玄海原子力発電所 2号炉審査資料	
資料番号	本文六-2 改3
提出年月日	令和5年5月18日

## 玄海原子力発電所 2号炉

### 使用済燃料の冷却に係る 性能維持施設の変更について

令和5年5月  
九州電力株式会社

第1図 使用済燃料冷却に係る設備の性能維持施設の範囲

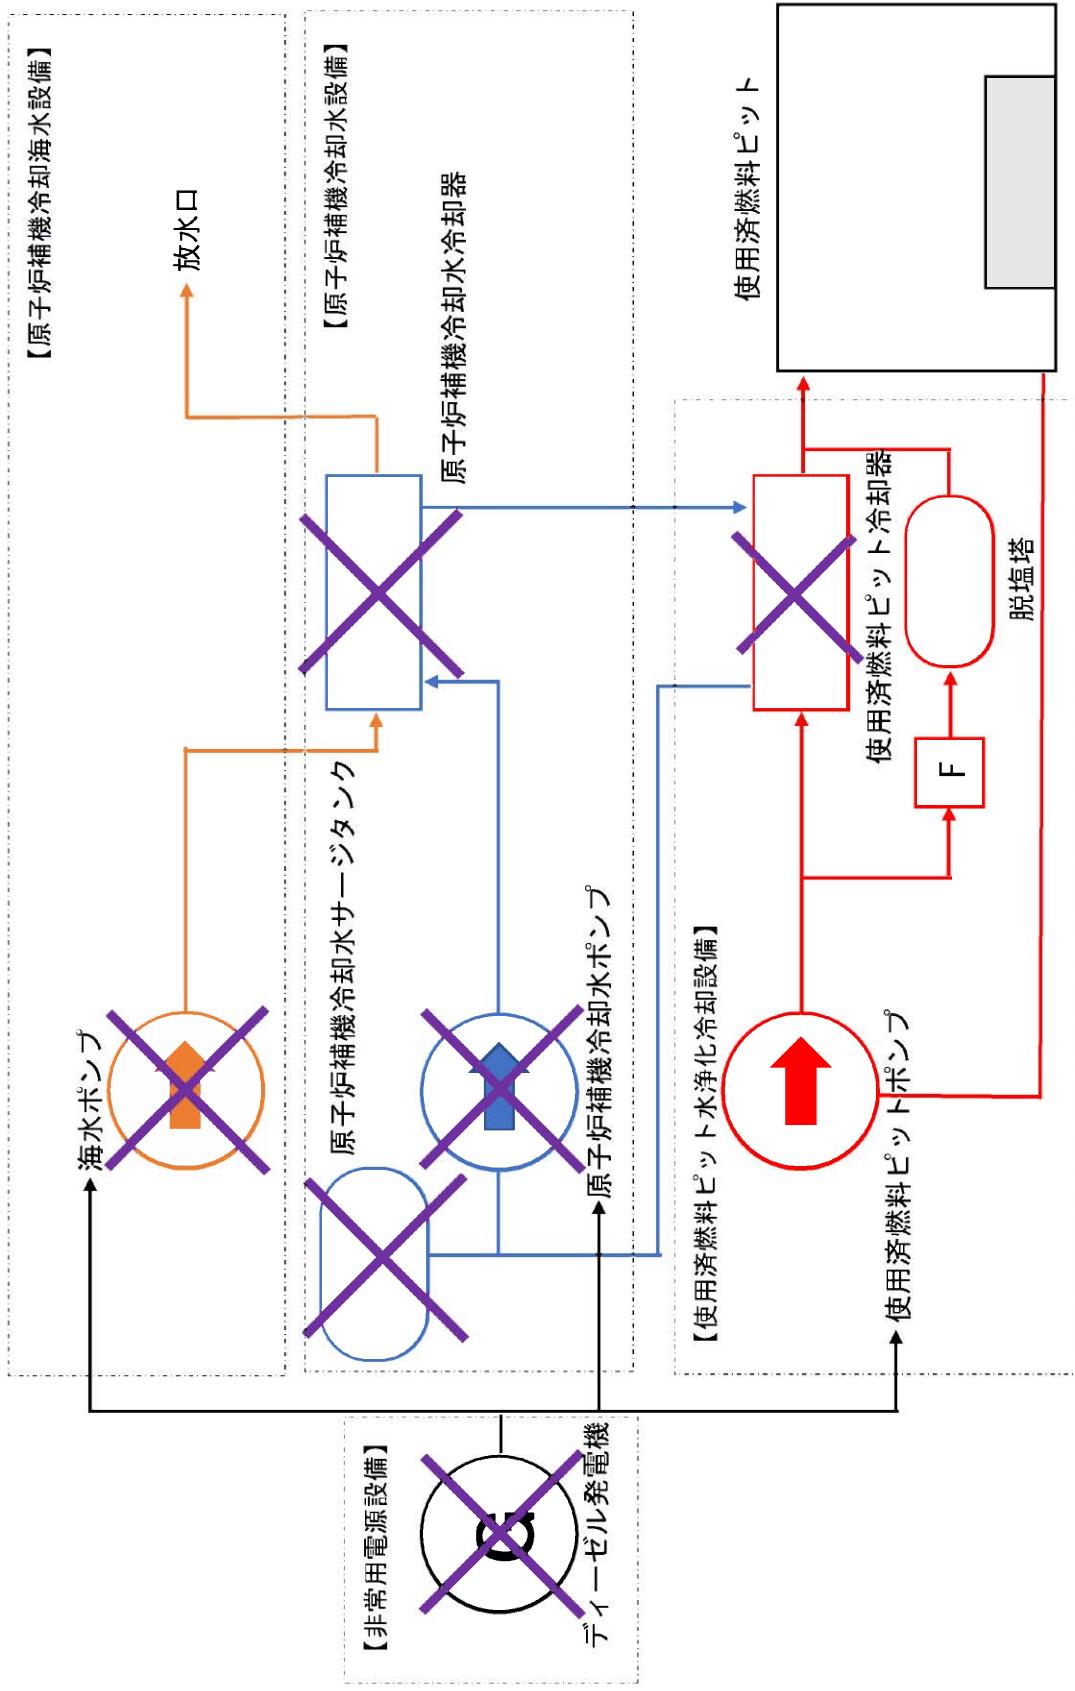
今回、使用済燃料ピット水の冷却が不要となることから、本要求事項に基づく冷却機能を有する性能維持施設は不要となる。

以上の整理に基づき、変更後の性能維持施設の範囲を、第1図に示す。

× : 性能維持施設から除外する設備

機能	性能維持施設
削除	削除

第2図 所内電源概略図

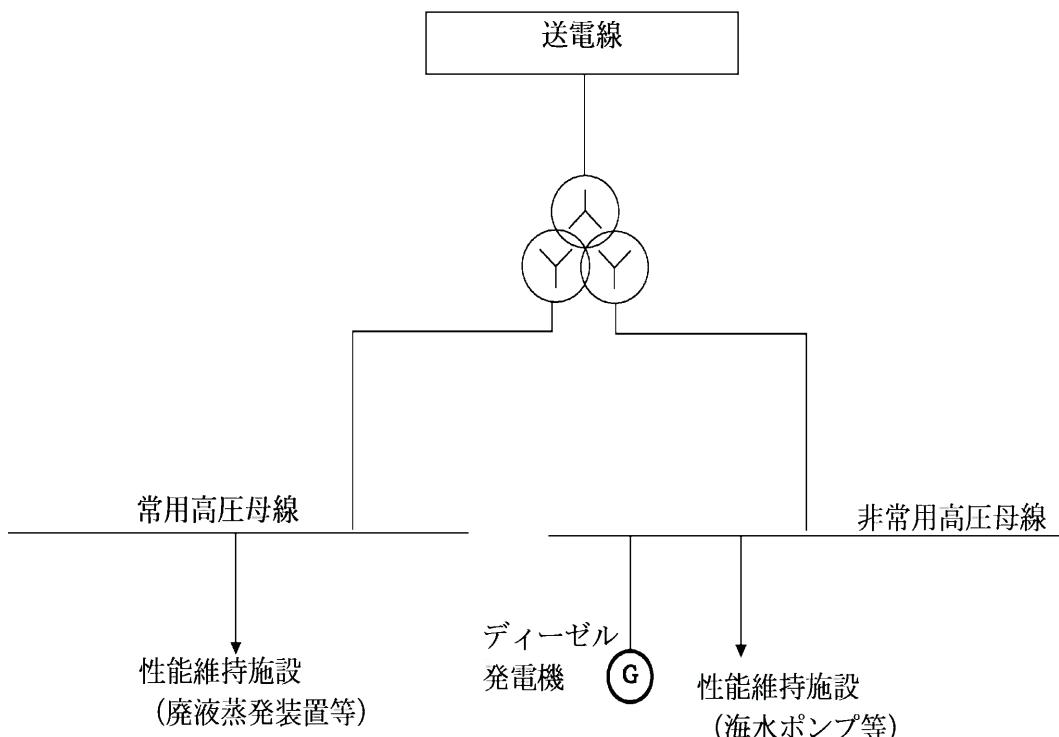
玄海1、2号炉は、発電所外の電源（外部電源）を送電線から常用高压母線と非常用高压母線に受電し、使用済燃料を冷却する設備や廃止措置に使用する設備等に電源を通常給電している。

ディーゼル発電機は、この外部電源が喪失した場合に、非常用高圧母線に電源を給電する設備である。

今回の申請において、非常用高圧母線を介してディーゼル発電機から電源が供給できる性能維持施設について、非常用高圧母線停電時の対応等を以下に示す。結果は、外部電源喪失時にディーゼル発電機からの電源供給は必須ではない。

以上によりディーゼル発電機を性能維持施設から除外することは問題ない。

第4図 モニタ概略系統図（固定プロセスマニタ、排水モニタ、排気モニタ）

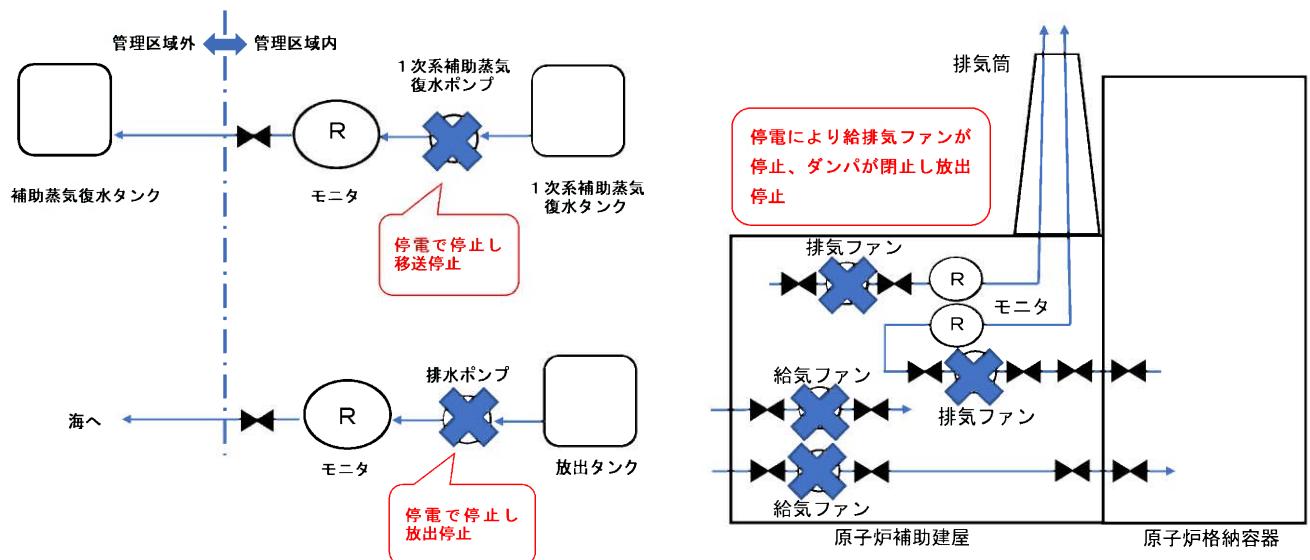
性能維持施設	機能	対応等
放射線管理施設	排気モニタ (原子炉補助建屋排気筒ガスモニタ、原子炉格納容器排気筒ガスモニタ)	<p>放出管理機能 (今回の申請で変更なし)</p> <p>(性能維持施設の選定理由) 原子炉補助建屋排気筒や原子炉格納容器排気筒から環境へ放射性気体廃棄物を放出する際の監視用として選定している。 (停電時) 放射性物質(希ガス・よう素)は、使用済燃料が破損しない限り発生源はない。 停電時は、放射線管理区域内の作業を中止するとともに、給気ファン及び排気ファンは停止するため、排気筒からの放出はない。 よって、放出管理機能である排気モニタは不要である。</p> <ul style="list-style-type: none"> <li>「第4図 モニタ概略系統図(固定プロセスモニタ、排水モニタ、排気モニタ)を参照」</li> </ul>
	排水モニタ (液体廃棄物処理設備排水モニタ)	<p>放射線監視機能 (今回の申請で変更なし)</p> <p>(性能維持施設の選定理由) 放出タンクから環境へ放射性液体廃棄物を放出する際の監視用として選定している。 (停電時) 放射性液体廃棄物の放出は、放出するタンクの水の放射性物質量をあらかじめ確認してから行っている。 停電時は、放出のための排水ポンプが停止し、放出は行わない。 よって、放出管理機能である排水モニタは不要である。</p> <ul style="list-style-type: none"> <li>「第4図 モニタ概略系統図(固定プロセスモニタ、排水モニタ、排気モニタ)を参照」</li> </ul>

<ポンプ停止・弁閉止による移送及び放出停止状態、ファン停止・ダンパ閉止による放出停止状態を示す。>
